「むつみ演習場へのイージス・アショア基地建設計画の問題点」

イージス・アショア配備を考える山口の科学者

〔 記者発表資料 〕

図3 12月の再調査報告書・別冊 p.49

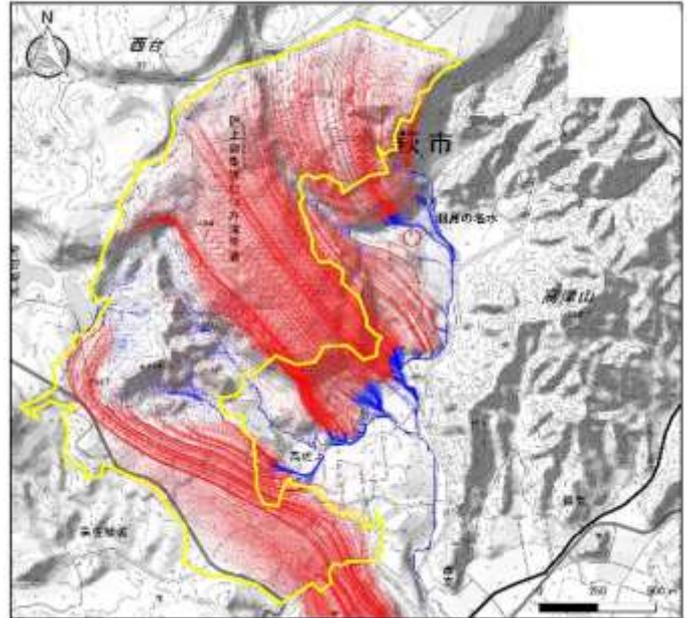
今回(12月)の再調査報告書では、これまで間違いであると指摘してきたところをすべて削除した図3(再調査報告書・別冊の 49 頁)を出してきた。不都合なところを削除した図であり、隠蔽工作と言われても仕方あるまい。

地下水流線は演習場の外側(とくに北側)が消去されている。

東側の演習場の北東側の地下水がどうなっているか、分からないように変えられた。

宇生賀盆地方面の地下水の影響は議論できないデータに変えられた。

図4 12月の再調査報告書・別冊 p.50 に加筆. むつみ演習場周辺の地質断面図(A-A').

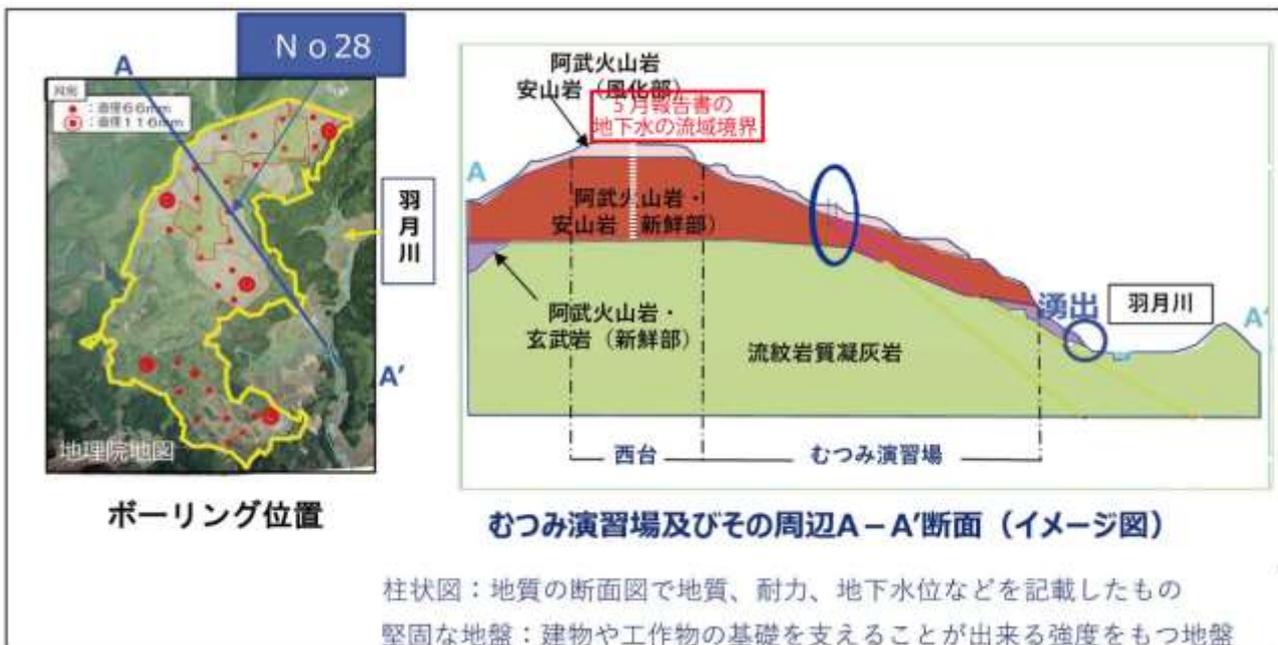
さらに、再調査報告書では、1枚の北西-南東地質断面図を提出してきた(図4:再調査報告書・別冊の50頁)。この図では西台からむつみ演習場北西部の地下において、基盤(白亜紀火山岩類=報告書の流紋岩質凝灰岩)とその上位の第四紀デイサイト(報告書の阿武火山岩の安山岩)の境界が水平に描かれている。水平に描いたのは、この境界の形状がどの様になっているのか分からなかったためと思われる。防衛省は、演習場で浸透した降雨は、東側の羽月方面に流れると主張しているが、それをこの断面図から読み取ることにはできない。

また、5月の報告書では地下水の流域境界(線)が示された(図2)。防衛省側は、地下水が基盤とデイサイトとの境界を流れていると推定している。湧水の空間的な分布から、地下水はデイサイトの下底のクリンカー中を流れていると考えられる。基盤とデイサイトの境界に沿って地下水が流れているとすると、地下水の流域境界線は、基盤の尾根と一致するはずである。しかし、図4中に示したように、地下水の流域境界線を横断して描かれた地質断面中には該当する位置に基盤の尾根は描かれておらず、図2中の地下水流域境界線と図4の地質断面図とは矛盾している。

演習場内で浸透した降雨の一部が西台西方の宇生賀や東台北方の森見藤に湧出する可能性は充分にある。

図5

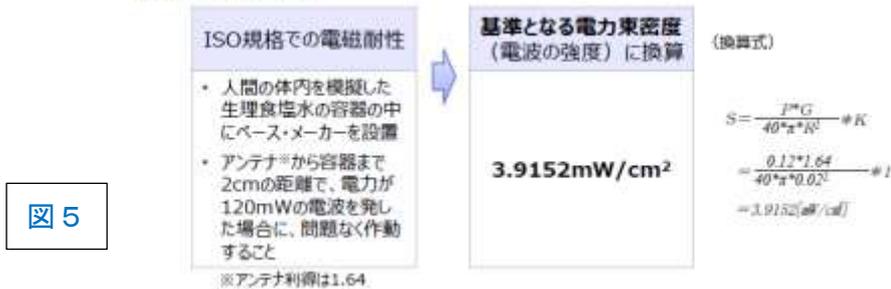
5月の報告書のp.14において、図5のようにペースメーカーへの影響はないと言っている。

この計算で使った電力束密度の計算はp.12の計算式であり、代入した最大電力Pは時間平均値である。

しかし、時間平均の電力でなく、大きなパルス電磁波で電子機器が壊れることは、落雷や、電磁パルス(EMP)兵器の脅威で知られている。日常生活でも、電子レンジの中でアルミ箔に火花放電がおこり焦げるという経験はよくある。なお、防衛装備庁の技術研究シンポジウム2015の発表要旨

によると、高出力マイクロ波(HPM)を照射して電子機器を壊す指標である電界強度はアンテナからの侵入では2kV/m、隙間等からの侵入で15kV/mと記している。これはミサイルなどの兵器の破壊を想定している。ペースメーカーでは120mWの出力のケイタイが近くにあっても誤動作しないようにISO規格を定めている。後述のようにイージス・アショアのパルス出力は巨大である。

図9 レーダーのメインビームとサイドローブ。防衛省説明資料より抜粋。障害物(樹木、無線塔)を模式的に書き加えている。防護壁などで電波の一部が遮られると回折し、点線の矢印のような電波が届く。

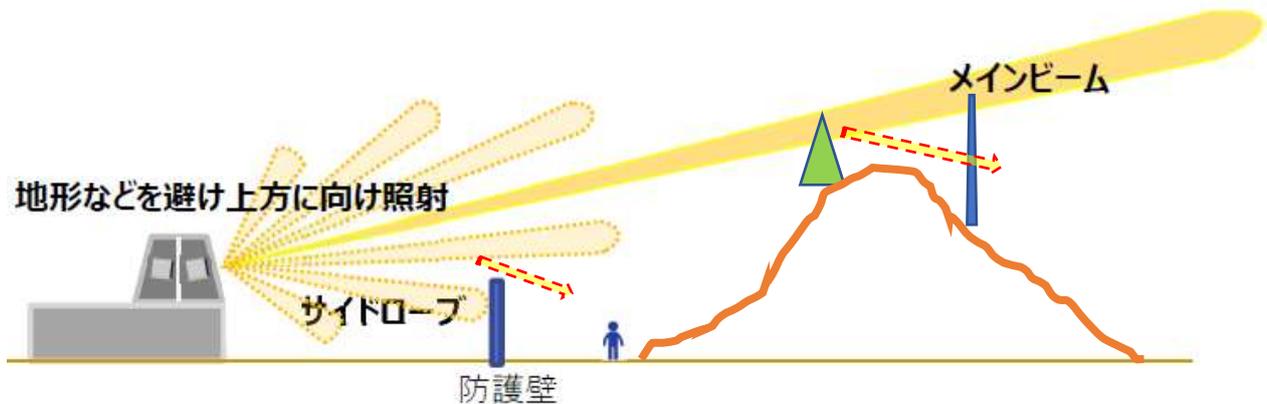
防衛省の説明資料では、メインビームの図においてはビームが末広がりになっていく様子が描かれている。それを引用して我々の書類では図9のように整理している。

防衛省資料では通常は仰角 $5^{\circ} \sim 10^{\circ}$ を探査し、山などの遮蔽物にあてないという。しかし、メインビームの拡がり角度を示していないので、安全性の評価は出来ない。それどころか、イージス艦の SPY-1 のレーダーでは幅は 1.7° とされている。仰角 9° 以上にしないと安心できないが、そうするとレーダーの死角が広すぎて、レーダー適地とは言えない。(「諸問題」の小冊子の付録7)

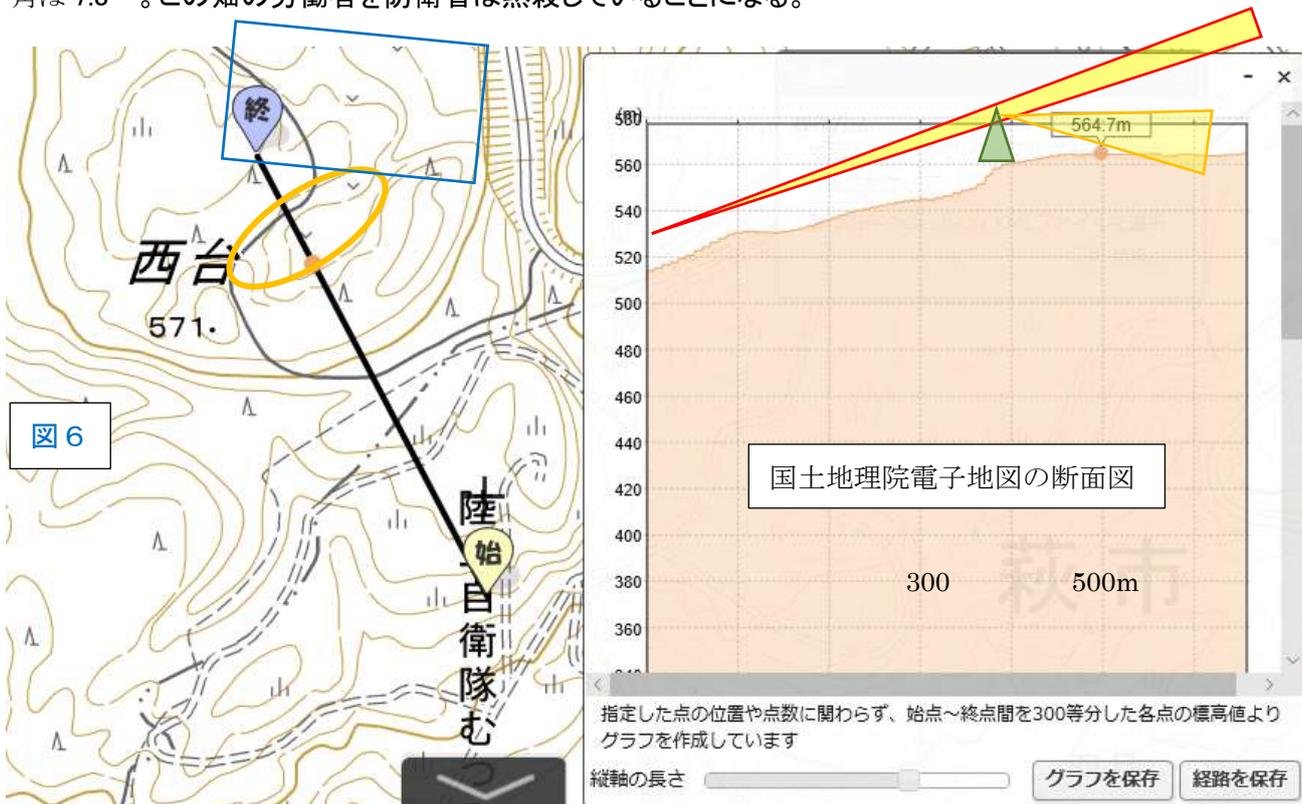
なお、西台の上の野菜畑と東台の牧場への影響を全く記述していない(影響が大きすぎて書けなかった?)。実際、国土地理院電子地図で断面図を描くと、畑の南端の仰角は 4° 。樹木が 25m としてその仰角は 7.8° 。この畑の労働者を防衛省は黙殺していることになる。

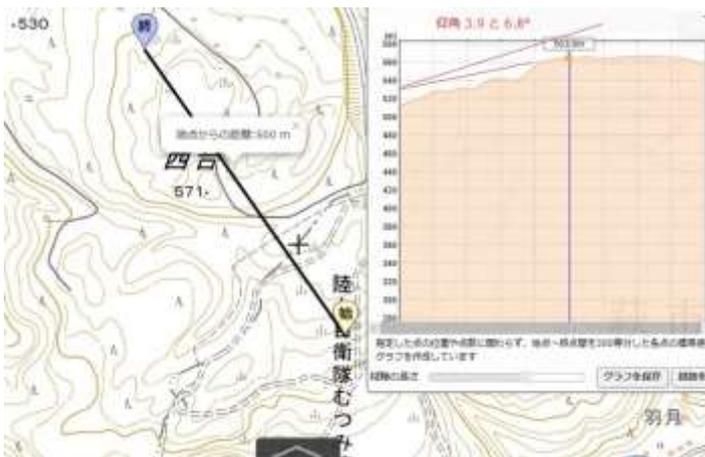
前ページの国土地理院電子地図に対応するグーグルアースの図は右の通り。

少し西に振ると、断面図は下図のようになって、樹木以外は遮蔽物がなく、レーダー位置（標高 530m）からは、たとえ仰角が高くてメインビームの裾野がかからなくても、1次のサイドローブがあたるので、「スマート農法」には重大な障害となり得る。
